TRATTA A.V. /A.C. TERZO VALICO DEI GIOVI PROGETTO DEFINITIVO

RIQUALIFICAZIONE AMBIENTALE VAL LEMME Relazione descrittiva integrazioni Regione Piemonte

Prot. 3593DB1400 del 22 gennaio 2014

Figura 1 – Scarico Nord. Rivestimento fondo t. Lemme con massi di cava ciclopici alla rinfusa. Planimetria

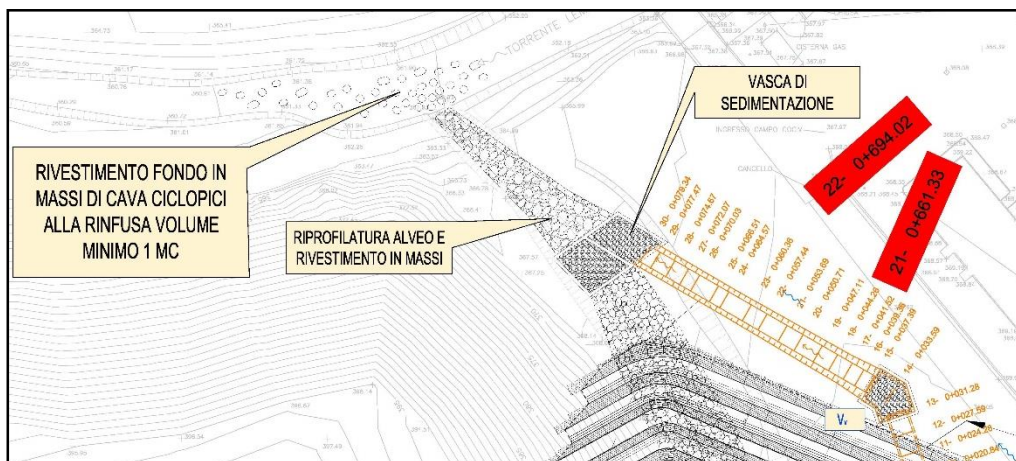
Nell'elaborato A301-00-D-CV-PZ-DP04-00-022-E00 *Smaltimenti acque superficiali – Planimetria 1/2*, è riportata la protezione del fondo alveo del t. Lemme prevista in corrispondenza dell'impluvio denominato in progetto 'Scarico Nord', da realizzarsi mediante posizionamento di massi di cava ciclopici alla rinfusa di volumetria minima 1 mc. Tale tipologia di rivestimento del fondo, concordata con i tecnici regionali, garantisce la protezione del fondo ed evita di bloccare rigidamente e puntualmente il fondo stesso, come accadrebbe nel caso di realizzazione di taglioni in c.a.

stata introdotta, in ottemperanza alla richiesta della nota Regione Piemonte citata in premessa, al fine di scongiurare effetti erosivi localizzati del fondo alveo del t. Lemme alla confluenza con lo Scarico Nord, per la significativa velocità del breve tratto terminale dello Scarico Nord stesso, pari a 5.50 m/s. Lo schema planimetrico, il profilo idraulico e la tabella di output del modello idraulico di calcolo, in moto permanente – software Hec-Ras, sono riportate nella Relazione Idraulica A301-00-D-CV-RI-DP04-00-002-E00.

Figura 2 – Scarico Sud.Planimetria

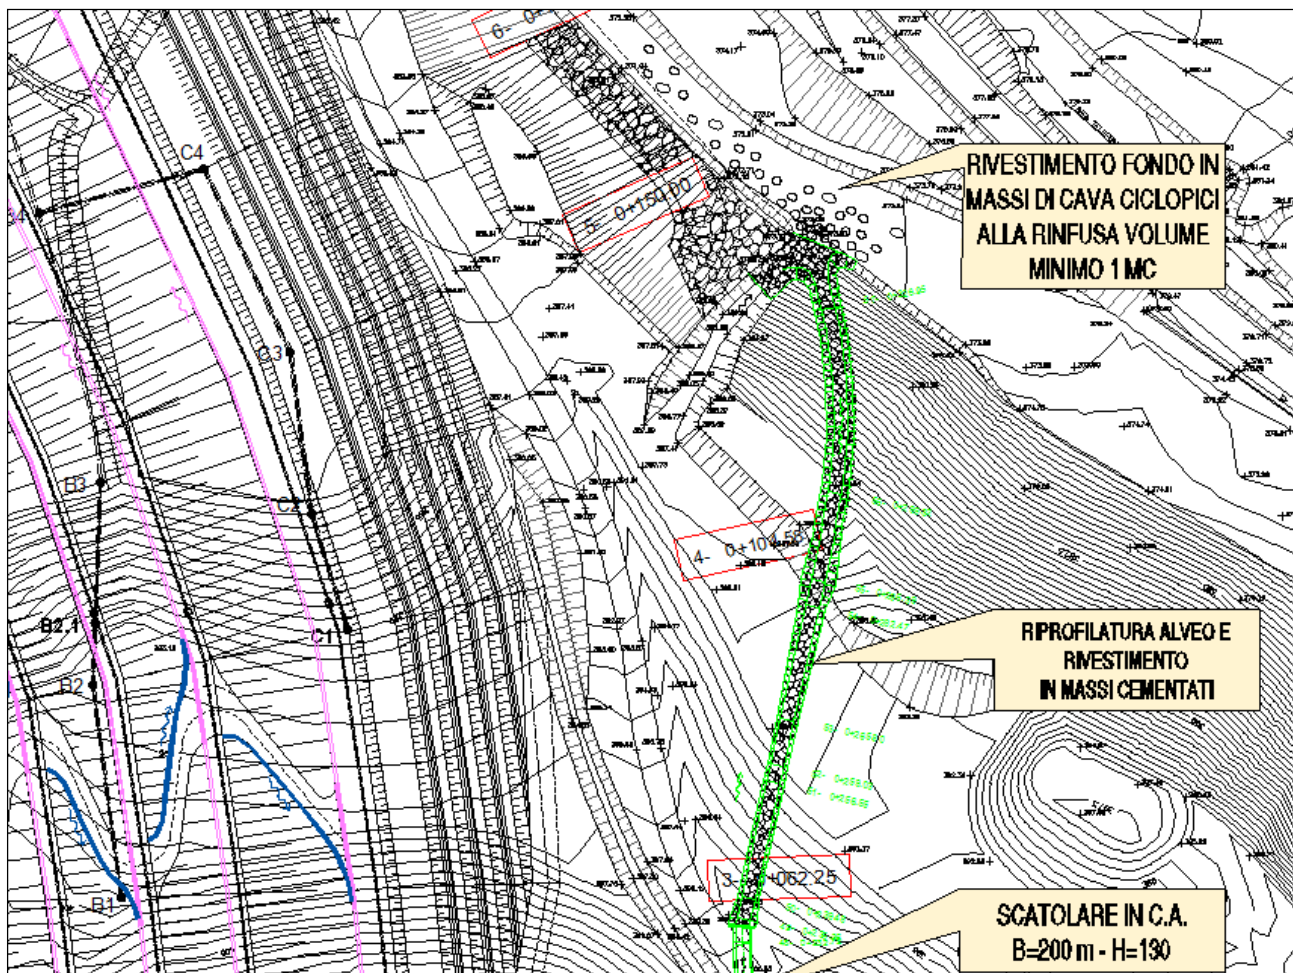
Gli elaborati A301-00-D-CV-PZ-DP04-00-023-E00 *Smaltimenti acque superficiali – Planimetria 2/2* e A301-00-D-CV-BZ-DP04-00-009-E00 *Smaltimenti acque superficiali – Particolari costruttivi* riportano la planimetria e le sezioni dello scarico dell'impluvio di progetto denominato Scarico Sud. Si evidenzia che, in ottemperanza alla nota della Regione Piemonte in premessa, il tracciato

planimetrico dello Scarico Sud è stato ulteriormente ruotato, garantendo una maggiore inclinazione dello stesso rispetto all'asse del torrente e convergendo in corrispondenza del colatore esistente.

La confluenza dell'impluvio esistente con lo scarico sud verrà rivestita con massi cementati, a dare continuità, anche per il tratto terminale, al rivestimento in massi previsto per lo Scarico Sud.

Il raccordo tra la confluenza sopra descritta e la scogliera di valle avviene mediante un breve tratto, inferiore a 10 m, di idonea protezione spondale, da realizzarsi secondo la sezione tipo della scogliera di valle: massi ciclopici di volume minimo 0.50 m^3 intasati in terra per la parte fuori terra e massi ciclopici con volume minimo 0.50 m^3 cementati per la parte di fondazione.

La protezione del fondo del t. Lemme in corrispondenza dello sbocco dello Scarico Sud avviene con massi di cava ciclopici alla rinfusa di volume minimo 1 mc, secondo la tipologia e le ragioni descritte per lo Scarico Nord.

Figura 3 – Sovrapposizione catastale. Planimetria

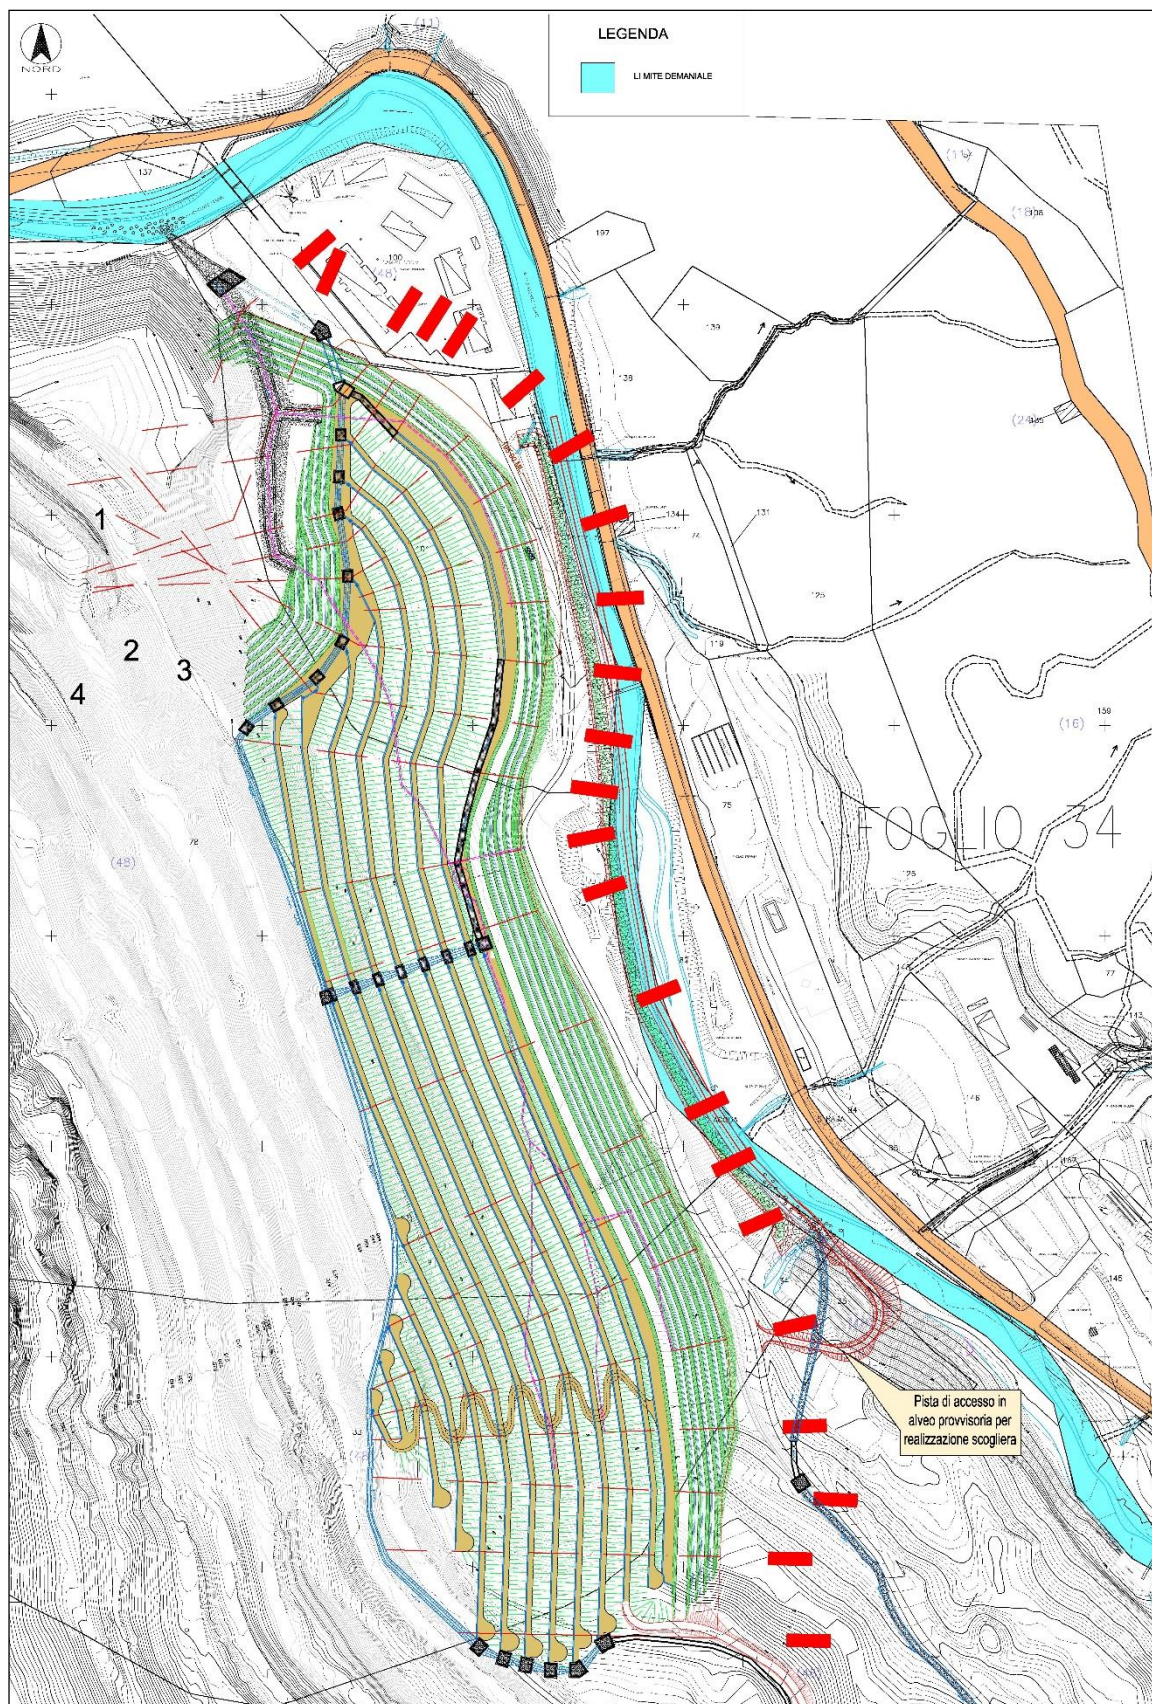
L'elaborato *A301-00-D-CV-P7-DP04-00-012-E00 Planimetria sovrapposizione catastale* riporta la sovrapposizione del progetto alla cartografia catastale; la campitura azzurra individua il limite della proprietà demaniale.

La difesa spondale in progetto rispetta il limite della proprietà demaniale per i tratti di monte e di valle, mentre nel tratto intermedio si verifica il superamento del limite demaniale. Nel seguito si dettagliano le ragioni di tale scelta progettuale.

Si evidenzia in primo luogo che il tracciato di progetto previsto per la difesa spondale risulta a rivestimento della sponda attuale, senza spanciamanti verso il torrente e senza restringimenti d'alveo. La sponda attuale inoltre risulta assolutamente stabilizzata, in quanto presente secondo quell'allineamento da più di 35 anni.

Di contro, il rispetto rigoroso e puntuale del limite demaniale per tutto il tracciato di progetto comporta un accentuato incremento della curvatura del t. Lemme in sponda sinistra nel tratto mediano.

Tale spanciamiento planimetrico direziona il flusso della corrente ad impattare contro il muro di sostegno della viabilità provinciale, posto in sponda destra, incrementando da un lato l'azione erosiva sul manufatto della provinciale e dall'altro innescando un effetto idrodinamico di rimbalzo della corrente del t. Lemme da una sponda all'altra. Le prevedibili traiettorie sono evidenti esaminando il percorso della banda azzurra indicante il limite demaniale, nell'elaborato planimetrico allegato di sovrapposizione col catastale.

L'effetto di rimbalzo non è attualmente presente perché il tracciato della sponda sinistra attuale, e quindi anche di quella di progetto, del tutto identica, risulta filante da monte verso valle, senza pericolosi direzionamenti dei filetti fluidi verso la sponda destra.

Risulta inoltre importante evidenziare che un allargamento della sezione idraulica in sponda sinistra, limitato al tratto mediano del corso del t. Lemme al fine di rispettare rigorosamente il limite demaniale, non produce benefici ai livelli idrici di valle, in quanto il regime di corrente lenta del t. Lemme, quindi governato da valle, fa sì che il tratto più stretto di valle ne condizioni i livelli idrici: non si ravvisano riduzioni dei livelli di piena a valle per un allargamento puntuale a monte ma, di contro, si evidenzia il possibile innesco di una idrodinamica di successivi rimbalzi che può compromettere la sicurezza del muro di sostegno della viabilità provinciale.
